1. 前回のまとめ、委員からの意見への対応

●B区間（道路トンネル非常用施設設置基準の改訂）

B区間（第3案 中間ルート）

2) B区間（第2案 山側ルート）

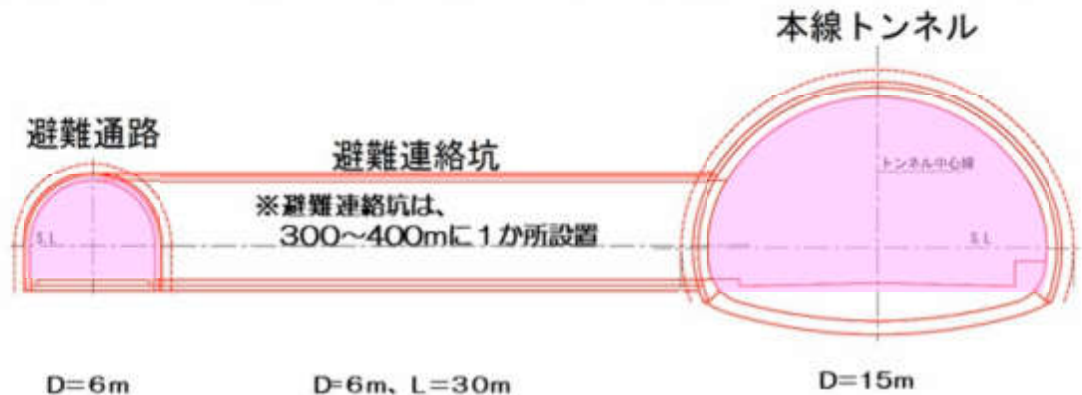
- 第2案トンネル延長：約3700m > 避難通路が必要な延長：2597m

⇒ 避難通路（3700m）と避難連絡坑が約10箇所が必要で、その分の工事費が増加
